## Ing. Bureau HadrieëM ⇒ REFERENTIES BUITENPROJECTEN

## BIJLAGE 1: VOORBEELD AUDIT » KWALITEITSOPNAME.

## BIJLAGE 2: VOORBEELD AUDIT » GESCHIL.

## BIJLAGE 3: VOORBEELD AUDIT » GERECHTELIJKE PROCEDURE.

**Foto Links St. Jacobsstraat 1ste deel**

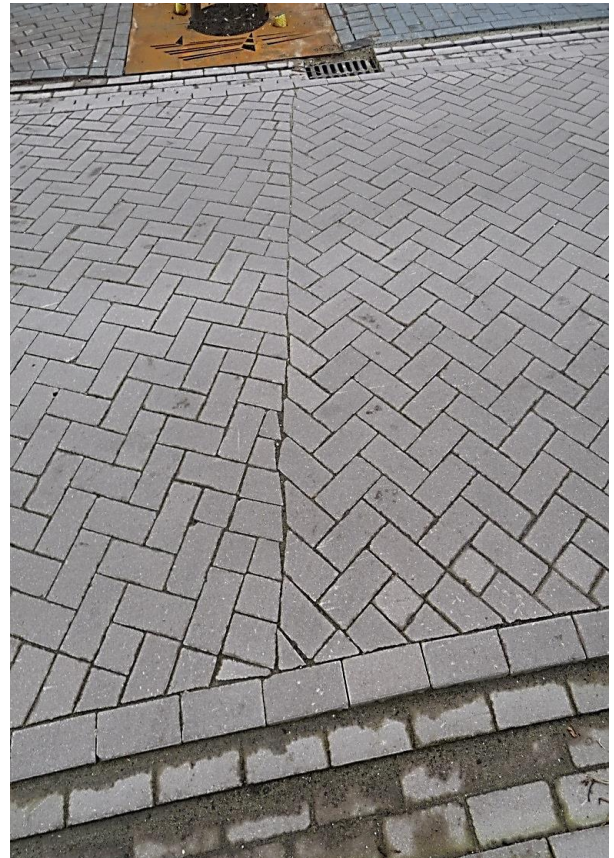
Op beide foto's laat ik een tweetal slordige haknaden zien die dwars over de straat zijn aangebracht.

- De linkse foto is genomen aan het begin van het werk in de St. Jacobsstraat, waarbij ik een voegbreedte meet van 28 mm. Tevens is te zien dat de overgang van het legverband hier slecht is aangebracht.
- De rechtse foto is genomen in de Gaarshof en laat zien dat de toegepaste hakstukken niet recht, te klein en te slordig geplaatst zijn.

### Hieronder: Links foto nr. 2

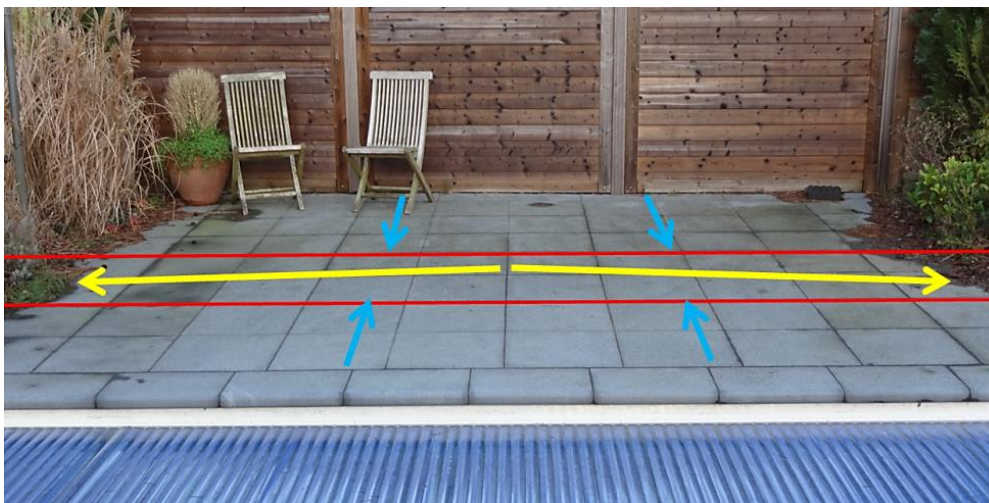
**Ad. foto nr. 2:** Met behulp van de methode met "drie zichtjalons" heb ik (tot twee keer toe) op een bepaalde plek een extreme afwijking in het alignement van 70 mm vastgesteld.

**Ad. foto nr. 3:** Om allen (nog) beter te overtuigen van de gebreken in de rechteheid van de deksloof, zijn met behulp van de "Rioollaser" nog verdere afwijkingen in het alignement bepaald bij drie tussenpunten. Deze afwijkingen bedragen 35, 20 en 40 mm (eis maximaal 20 mm).

### Foto Zwemterras

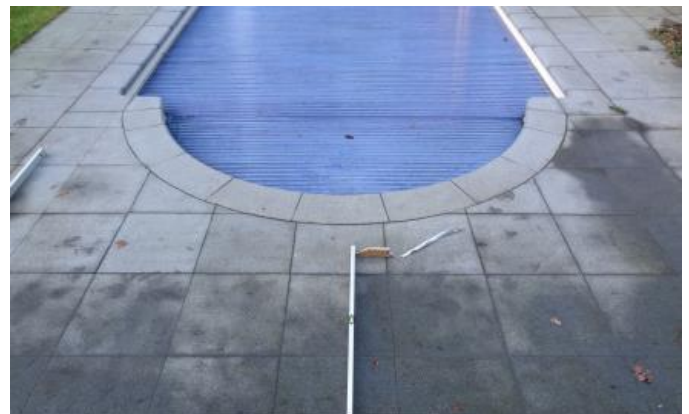
Het afschot van het zwemterras is weliswaar in het geheel verkeerd, maar desondanks ben ik van mening dat het niet nodig is deze tegels **allemaal te verwijderen** en opnieuw te leggen.

Het zwemterras heeft een diepte van 5½ lagen en sluit met de diepst gelegen zijde aan op het looppad

(zie onderste rode lijn). De twee lagen van het **looppad** moeten opnieuw gelegd worden met een afschot van het zwembad af gericht (dit is de richting van de onderste twee blauwe pijlen).

Verder is op de voorgrond van de foto het (blauwkleurige) **lamellen afdekscherm** zichtbaar. De leverancier van het zwembad verklaart: "Ongeacht de waterstand, zal bij het oprollen van het afdekscherm altijd de bovenzijde van de lamellen beschadigd raken".

Ik vind deze verklaring van de leverancier van het zwembad zowel ontnuchterend als beschamend voor de constructie van dit afdekscherm en/of voor de ontwerp kwaliteit van het betreffende zwembad.

Verder moeten de onderste twee lagen van het **zwemterras** (dit is het gedeelte tussen de twee rode lijnen) worden verwijderd en worden aangebracht volgens een 'gootconstructie', zodat de neerslag van het zwemterras niet alleen in de richting van het aanliggende looppad, maar ook in dwarsrichting naar de beide andere zijanten kan wegglopen (volgens de richting van de twee gele pijlen). Het zal duidelijk zijn dat ik op de foto het hoogteverloop van de twee gele pijlen gechargeerd heb weergegeven. In werkelijkheid is in deze 'gootconstructie' slechts een gering dwarsafschot nodig (maximaal 5 mm/m<sup>1</sup> ofwel 0,5 %).

Het spreekt voor zich dat bij het (opnieuw) leggen van het hiervoor bedoeld aansluitende gedeelte van het **looppad** rekening gehouden moet worden met de nieuwe gootachtige ligging van deze twee lagen van het zwemterras. De beoogde afwatering van de neerslag op dit gedeelte van het tegelwerk vindt dan plaats via de blauwe en geelkleurige pijlen.
